2024年3月6日

東京都港区新橋一丁目18番16号
トランスニュークリア株式会社
代表取締役社長 森本 康裕

発電用原子炉施設に係る特定機器の設計の型式証明申請書

本文及び添付書類の一部補正について

第1-3図 使用済燃料集合体の収納位置条件

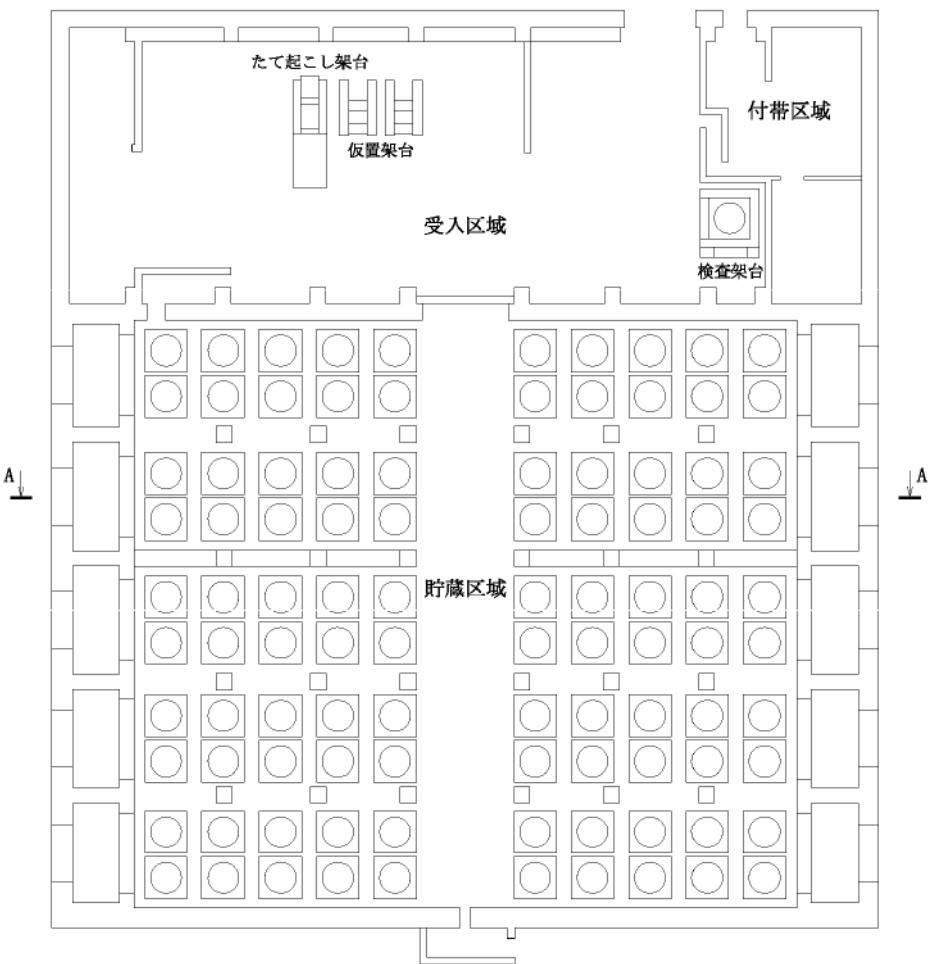
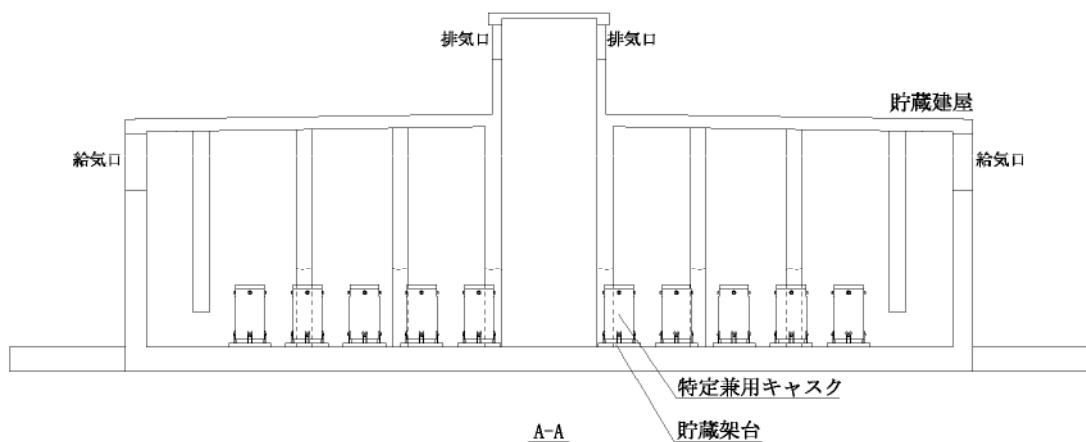
頁	行	補正前	補正後
14	上8~11	<p>①：燃焼度が48,000Mwd/t以下（17×17燃料）又は47,000Mwd/t以下（15×15燃料）の使用済燃料集合体の収納位置（バーナブルポイズン集合体を収納可能）</p> <p>②：燃焼度が44,000Mwd/t以下（17×17燃料）又は43,000Mwd/t以下（15×15燃料）の使用済燃料集合体の収納位置</p>	<p>①及び②：15×15燃料のみを収納する場合、又は、17×17燃料及び15×15燃料を混載する場合は、特定兼用キャスク1基当たりの崩壊熱量を [] 以下に制限する。</p> <p>①：燃焼度が48,000Mwd/t以下（17×17燃料）又は47,000Mwd/t以下（15×15燃料）の使用済燃料集合体の収納位置 <u>（注）</u> <u>ただし、15×15燃料のみを収納する場合、又は、17×17燃料及び15×15燃料を混載する場合は、収納する使用済燃料の崩壊熱量を [] 以下に制限する。</u></p> <p>②：燃焼度が44,000Mwd/t以下（17×17燃料）又は43,000Mwd/t以下（15×15燃料）の使用済燃料集合体の収納位置 <u>（注）</u> <u>ただし、15×15燃料のみ収納する場合、又は、17×17燃料及び15×15燃料を混載する場合は、収納する使用済燃料の崩壊熱量を [] 以下に制限する。</u></p> <p>(注) [] []</p>

①及び②： 15×15 燃料のみを収納する場合、又は、 17×17 燃料及び 15×15 燃料を混載する場合は、特定兼用キャスク1基当たりの崩壊熱量を [] 以下に制限する。

ただし、 15×15 燃料のみを収納する場合、又は、 17×17 燃料及び 15×15 燃料を混載する場合は、収納する使用済燃料の崩壊熱量を [] 以下に制限する。
